UWAGI I WNIOSKI ZGŁOSZONE PODCZAS ROZPRAWY OTWARTEJ DLA SPOŁECZEŃSTWA

Starogard Gdański, dnia 5 kwietnia 2022 r.

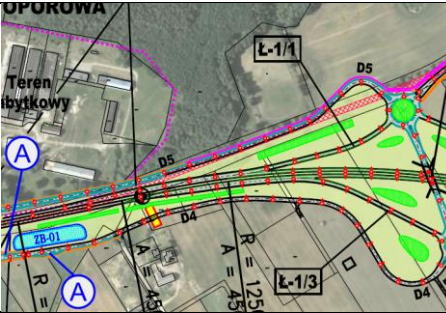
Lp.	Treść uwagi lub wniosku	Odwołanie do konkretnego zapisu dokumentacji/wskazanie lokalizacji, jeśli uwaga lub wniosek odnoszą się do konkretnego obszaru inwestycji	Odpowiedź	Imię i nazwisko zgłaszającego
1.	W prezentacji zabrakło informacji o konkretnym przebiegu inwestycji. Gdzie ta inwestycja się zaczyna i gdzie na dzień dzisiejszy przewidywane są ekrany.	Sucumin  	Wskazano na mapie fragmenty gdzie przewidziano ekrany akustyczne. Fragmenty mapy dołączone do protokołu. Ekrany oznaczone są żółtą linią z czarnym środkiem. Ekrany po stronie południowej i po stronie północnej

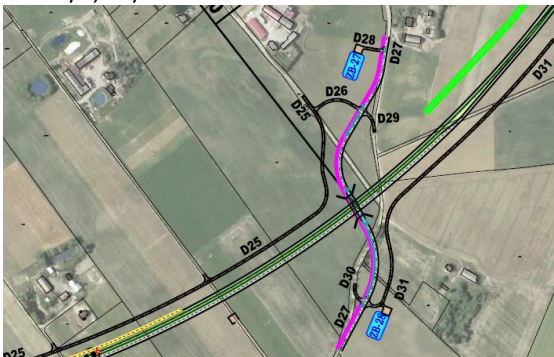
2.	1. Jaka jest minimalna odległość ekranów od budynku mieszkalnego 2. Co oznacza pomarańczowa linia na rysunku na terenie mojej działki. 3. Czy jest możliwe podanie odległości pomiędzy chodnikiem a moim budynkiem. 4. Jakie są realne możliwości wywłaszczenia działki stanowiącej moją własność.	Sucumin, działka 98/5 	1. Nie jest określona odległość ekranu do budynku mieszkalnego 2. Pomarańczowym kolorem oznaczono chodnik. 3. Na tym etapie nie jest możliwe określenie odległości chodnika od budynku. 4. Kwestie własności nie są przedmiotem tego postępowania.	
3.	Gdzie w miejscowości Koteże umiejscowione są ekrany akustyczne?	Koteże, dz. nr 223 	W miejscowości Koteże nie zostały przewidziane ekrany.
